Al Comune di Teglio Veneto  
Al Comune di Fossalta di Portogruaro

**Oggetto:** OSSERVAZIONI al progetto definitivo per la realizzazione di due aree di sosta per mezzi pesanti . Area di sosta Fratta Nord – Fratta Sud. Progetto definitivo.

Il sottoscritto Ermes Drigo residente a Teglio Veneto (Città Metropolitana di Venezia) in \_\_\_\_\_, presenta le seguenti osservazioni:

COMITATO III CORSIA  
 COMUNE DI TEGLIO VENETO  
 AMPLIAMENTO TERZA CORSIA A4  
 TRATTO ALVISOPOLI - TEGLIO VENETO  
 RICHIESTA OPERE DI COMPENSAZIONE  
 E DI MITIGAZIONE  
 03 - 2009

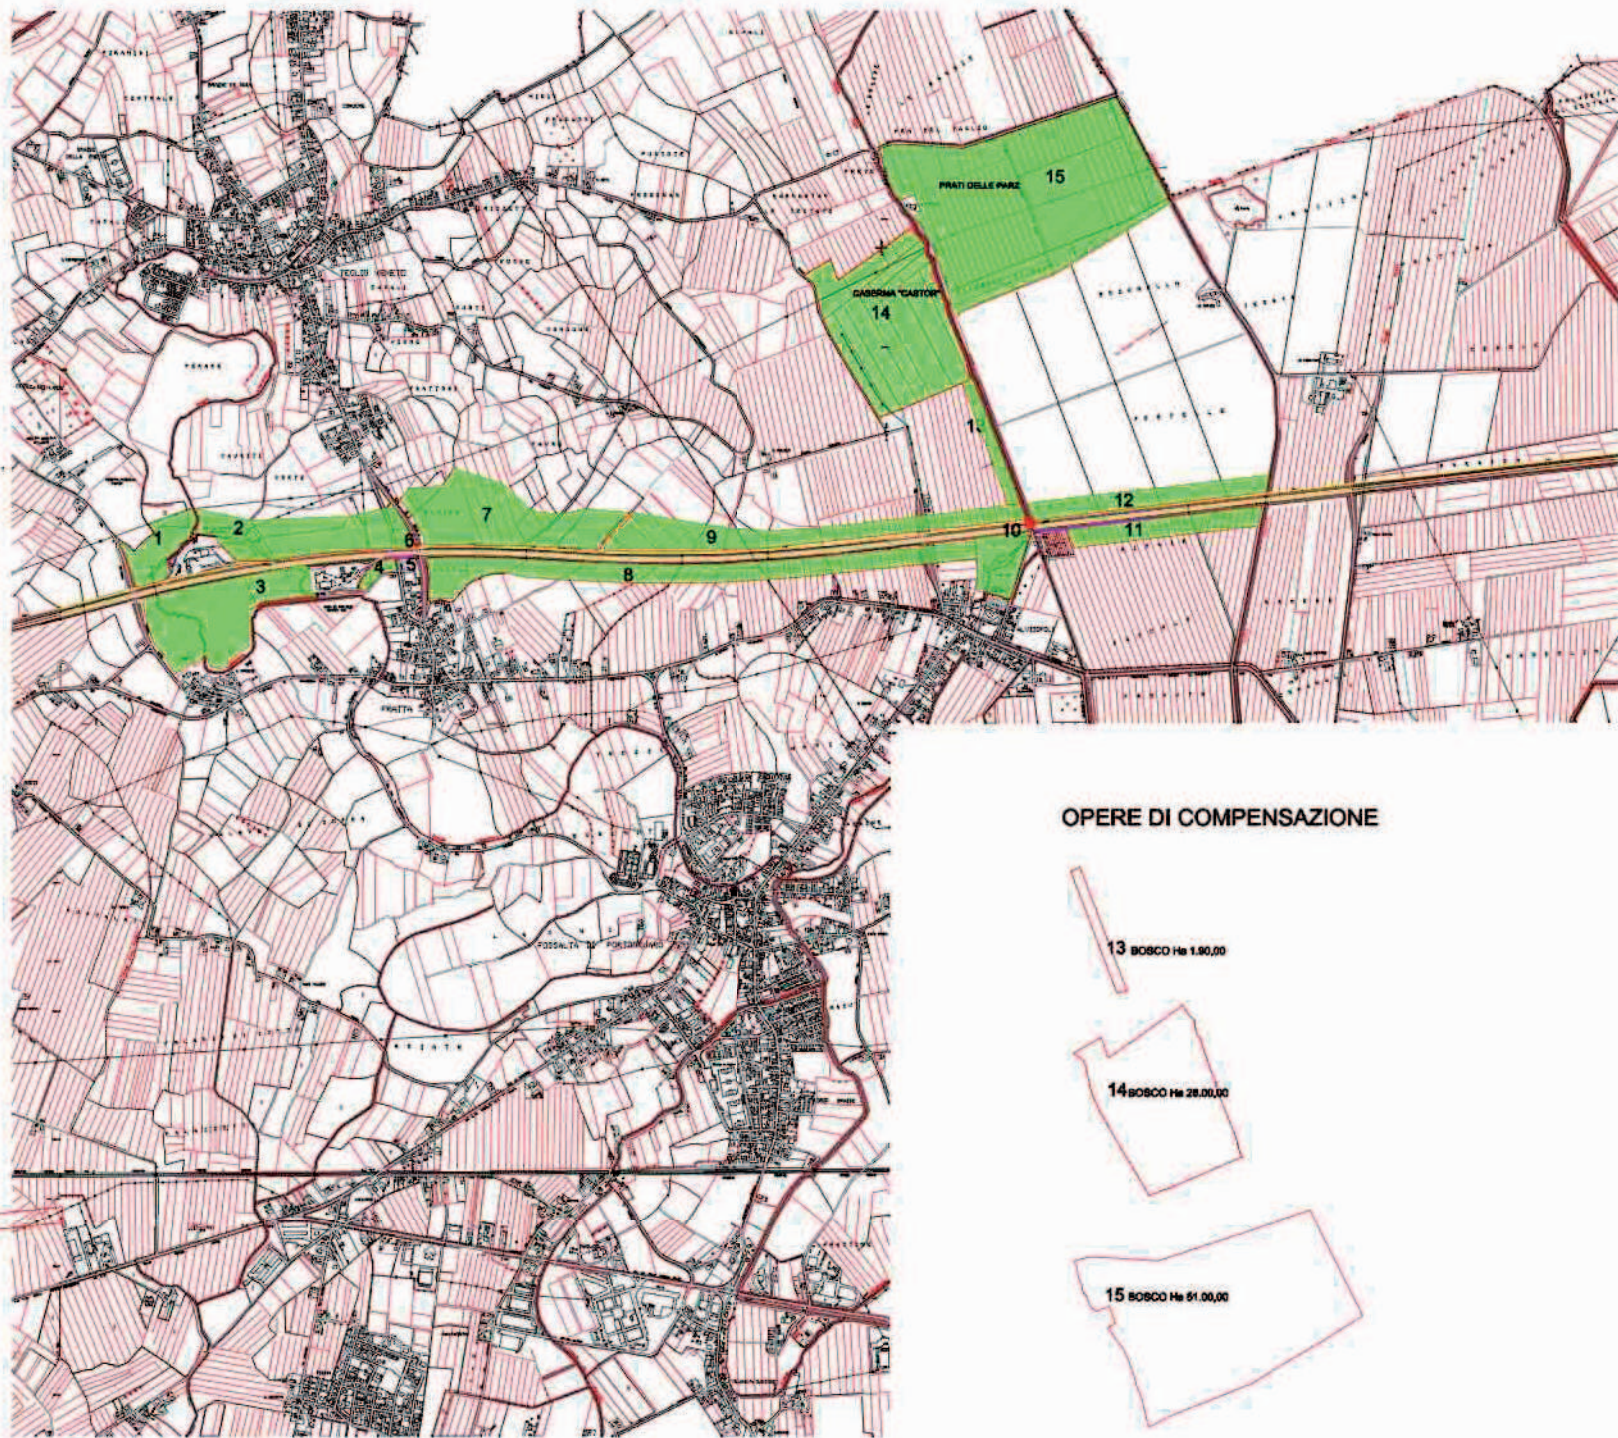
**1. Per quanto sopra indicato, si chiede che le opere di mitigazione, riforestazione previste con il potenziamento delle aree di Sosta Fratta Nord e Fratta Sud siano aumentate fino a coprire con la costruzione della terza corsia quelle riportate nel progetto di mitigazione fatto proprio dalle amministrazioni comunali intervenute e riportate nelle osservazioni prodotte con prot del 13.08.2010 in occasione del progetto definitivo per la realizzazione della terza corsia tratto da svincolo di San Donà di Piave ed Alvisopoli.** (allegato 1 tratto Teglio Veneto Fossalta di Portogruaro)
